Planungs- und Gestaltungsbeirat der Hansestadt Rostock

8. Sitzung - 20.06.2014

Protokoll

TOP 1 Erweiterungsbau Chemie, Südcampus

Längsschnitt Erweiterungsbau Chemie

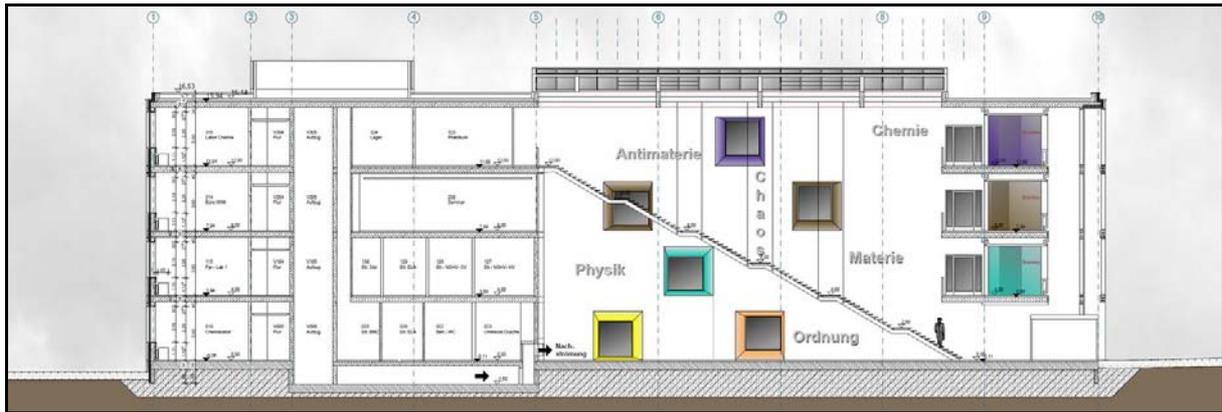
einige Feinheiten in Detailausbildungen wären wünschenswert. Beispielsweise könnte die Fassadengestaltung durch kleinere Handgriffe modifiziert werden. Herr Petersen stärkt die Aussage von Frau Osterwold indem er vorschlägt die hohen Stürze zu entfernen und stattdessen hohe Fenster einzusetzen. Dies würde auch den tiefen Räumen eine bessere Belichtung ermöglichen.

2. Die Darstellung der Fassadendetails weicht von den Ansichts- und Schnittzeichnungen ab. Um einen besseren Lichteintrag in die Räume zu gewährleisten, sollte auf eine Sturzausbildung bei den Fenstern verzichtet werden. Um das Erscheinungsbild einer reinen Lochfassade zu vermeiden, sollten die Fassadenelemente in der Tiefe stärker differenziert werden: Klinkerfassade und horizontale Betonbänder flächenbündig, Brüstungselemente zurückgesetzt, Fenster noch etwas weiter zurückgesetzt.

Ostansicht Erweiterungsbau Chemie

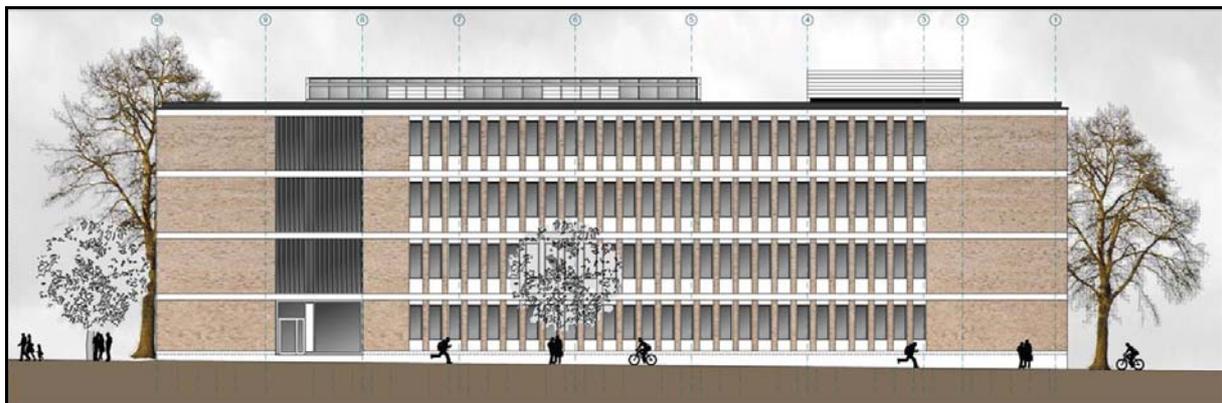
1. Die Fassadengestaltung bezieht sich stark auf die Architektursprache der 1960er Jahre. Es sollte versucht werden, in der weiteren Durcharbeitung eine zeitgemäße eigenständige Haltung zu entwickeln.
